RZUT DACHU
skala 1:100
Rysunek zamienny

Rysunek zamienny do zatwierdzonego projektu budowlanego, kwalifikowany jako zmiany nieistotne.

Temat: BUDYNEK WIELORODZINNY Z GOTOWYCH ELEM.MIESZKŁANYCH
WRAZ Z INFRASTRUKTURĄ TECHNICZNĄ
Adres: 14-200 Ława, ul. Kolejowa; działka nr 41/1, 41/2, 41/3, 42, obr.0008 Ława
Inwestor: Gmina Miejska Ława, 14-200 Ława, ul. Niepodległości 13

Opracowanie: PROJEKT BUDOWLANY
Rysunek: RZUT DACHU-rysunek zamienny

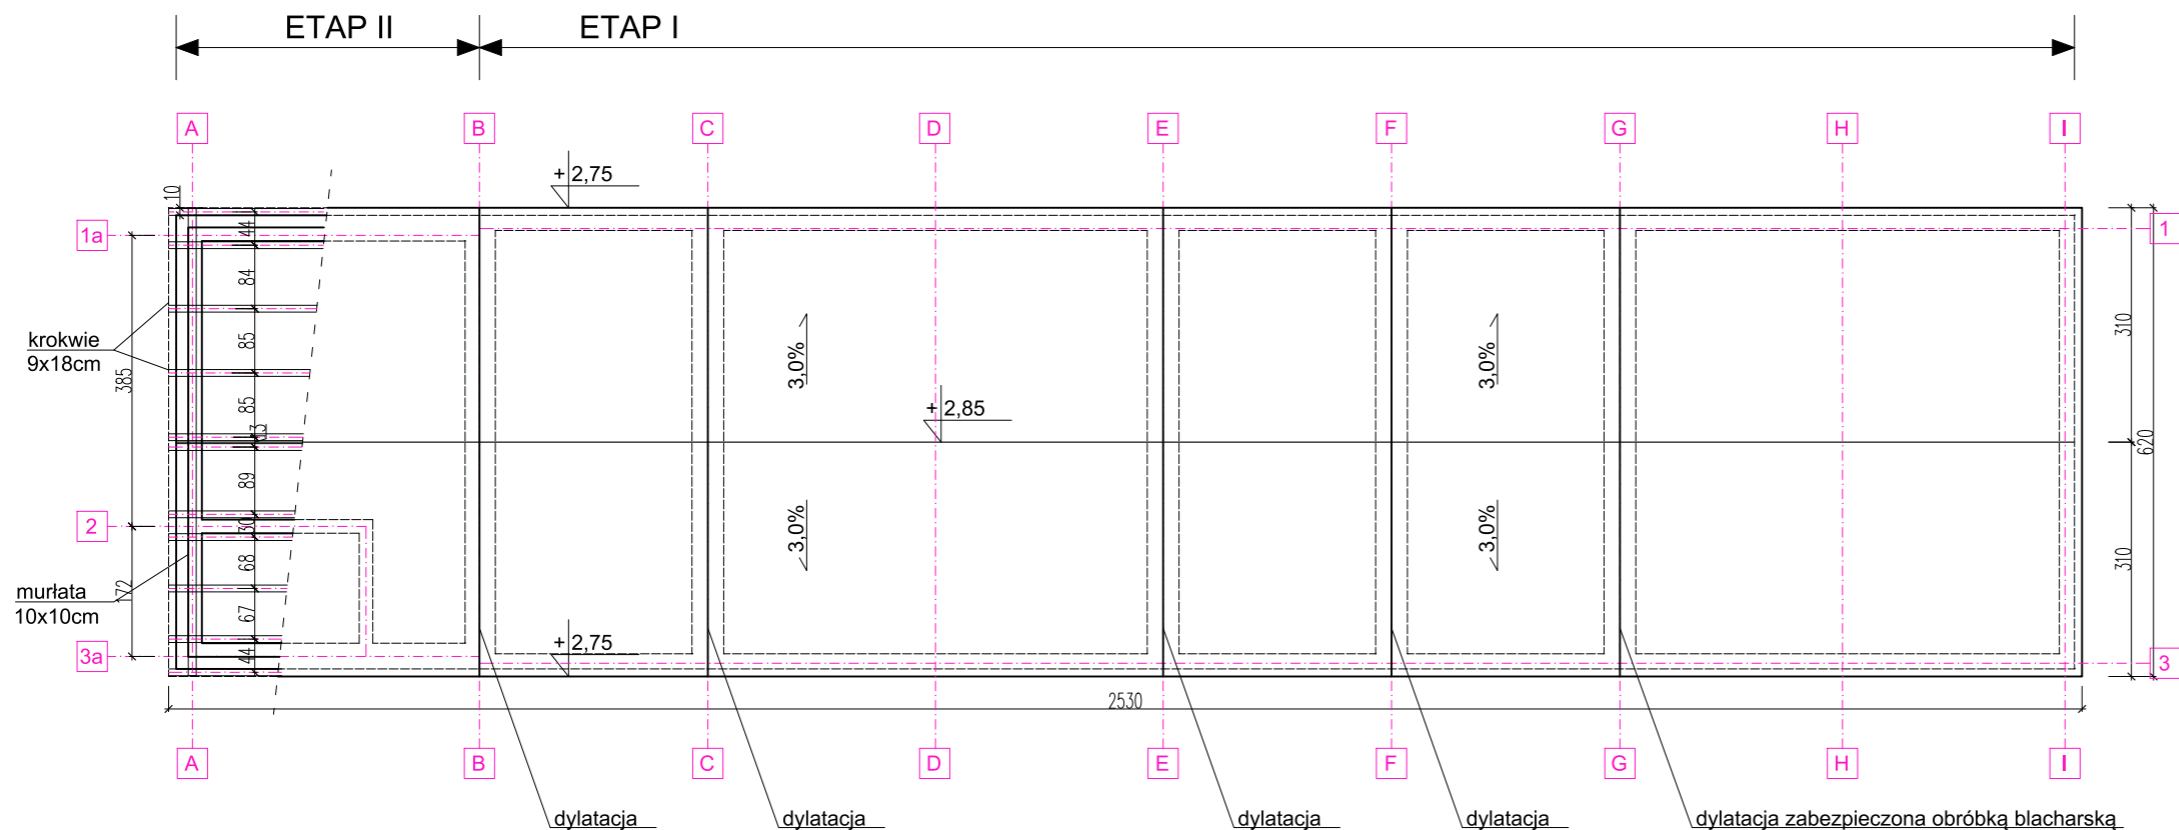
1.Zmiany obejmują wprowadzenie możliwości etapowania realizowania inwestycji.

a)Etap I będzie obejmował realizację części budynku o konstrukcji kontenerowej, prefabrykowanej.

W etapie I dokonano zmiany poszycia dachu.Zamieniono membrnę dachową na malowanie blachy, powłoką bitumiczną do renowacji dachów, z zastosowaniem obróbek blacharskich na połączeniach kontenerów w miejscach dylatacji.

b)Etap II będzie obejmował realizację części murowanej, wykonanej w technologii tradycyjnej.

Realizacja etapu II w zakresie poszycia dachu, bez zmian.

Przyjęte rozwiązanie poszycia dachu, umożliwia niezależną realizację poszczególnych etapów.
